**CAMPAGNA 5401 - Campagna di Richiamo
Modello Fiat Grande Punto Abarth GDx Mercato Giappone
- cablaggio luci posteriori**

COMMESSA 5401

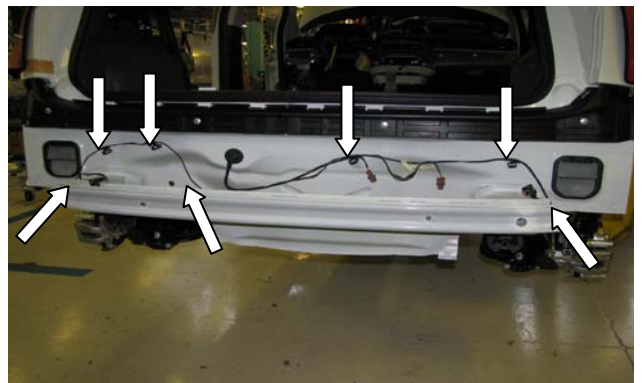
- Ruotare la chiave di accensione su +MARCIA.
- Inserire la RM.
- Verificare che si accenda la luce RM posta sul paraurti posteriore lato sinistro.
 - Se si accende la luce di retromarcia la vettura è conforme.
 - Se si accende la luce retronebbia la vettura non è conforme ed occorre procedere come segue:
- Ruotare la chiave di accensione su STOP.
- Staccare il polo negativo batteria.
- Rimuovere il paraurti posteriore come descritto nell'operazione 7210 E 66.
- Evidenziare con un pezzo di nastro adesivo il connettore posto sul lato sinistro.
- Staccare il cablaggio per luci RM, luci retronebbia e luci targa, sfilando le mollette di ritegno dai rispettivi punti di fissaggio posti sulla traversa posteriore.

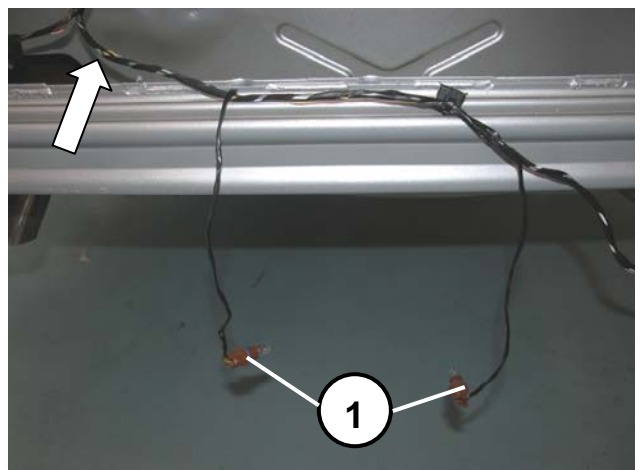
- Rimuovere le mollette dal cablaggio tagliando gli elementi strip di fissaggio.
- Snastrare dal ramo destro del cablaggio i cavi 1 luci targa fino alla diramazione (freccia)

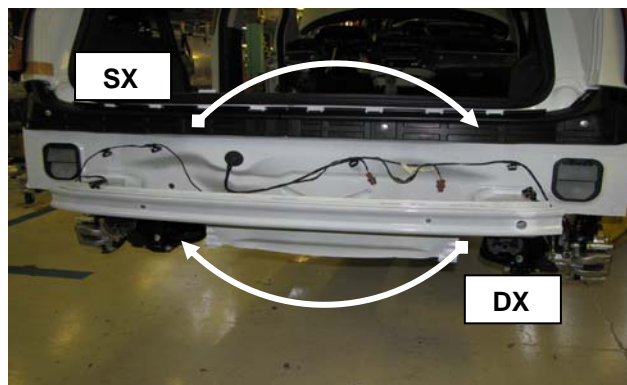
- Presentare il cablaggio sulla traversa in posizione invertita ossia lato sinistra a destra e viceversa (il connettore evidenziato in precedenza con il nastro sul lato destro).

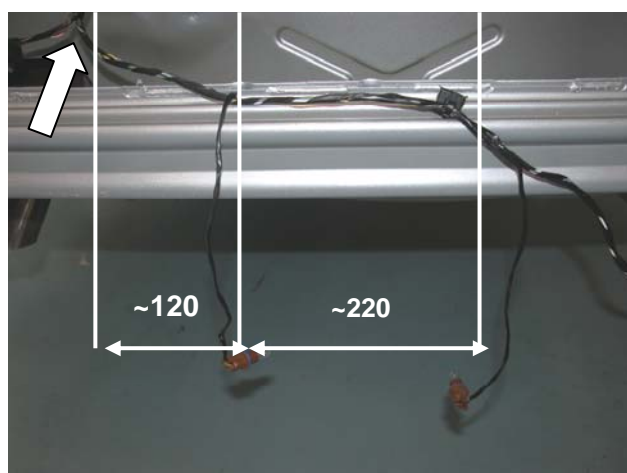
- Nastrare i cavi luci targa alle quote indicate in figura misurate a partire dalla diramazione centrale (freccia).

LATO SINISTRO

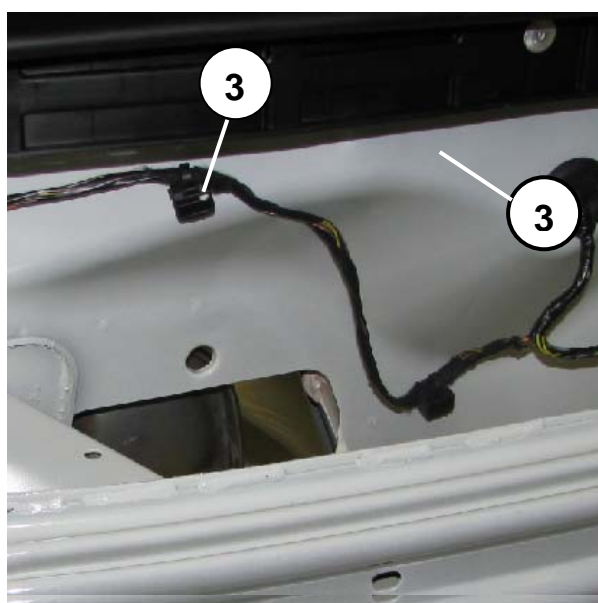
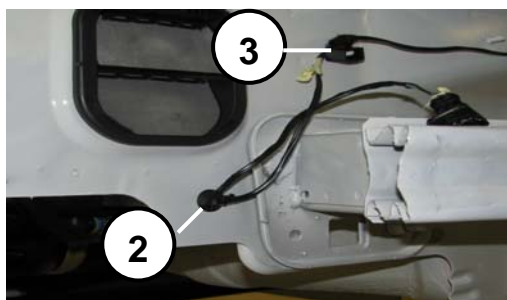
- Inserire le mollette 2 part. 10897387 e 3 part. 10897487 nei fissaggi sulla traversa come in figura e posizionare il cablaggio senza serrare a fondo gli elementi strip delle stesse.

LATO DESTRO

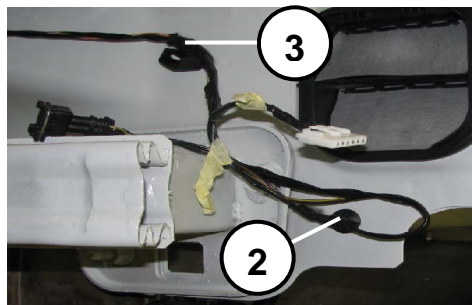
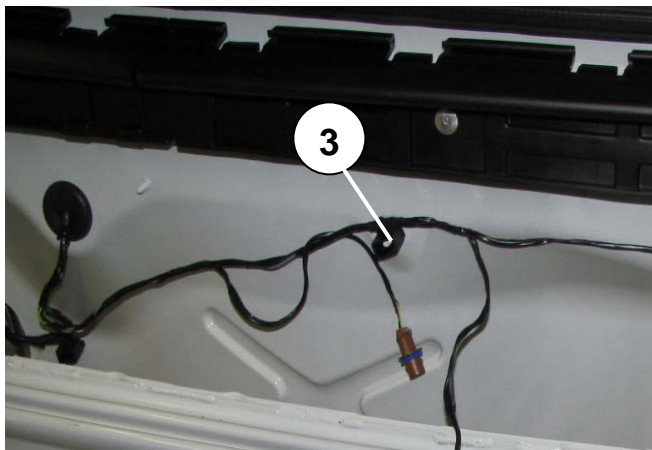
- Inserire le mollette 2 part. 10897387 e 3 part. 10897487 nei fissaggi sulla traversa come in figura e posizionare il cablaggio senza serrare a fondo gli elementi strip delle stesse.

- Posizionare le estremità destra e sinistra del cablaggio in modo che i connettori luci retronebbia e RM siano rispettivamente a circa 220 mm dalle mollette 2; in questa posizione serrare gli elementi strip delle mollette 2.
- Serrare gli elementi strip delle mollette 3 avendo cura che il cablaggio non sia tensionato.
- Asportare le eccedenze degli elementi strip.
- Montare il paraurti operando inversamente allo stacco.
- Collegare il polo negativo batteria
- Verificare la corretta accensione delle luci.
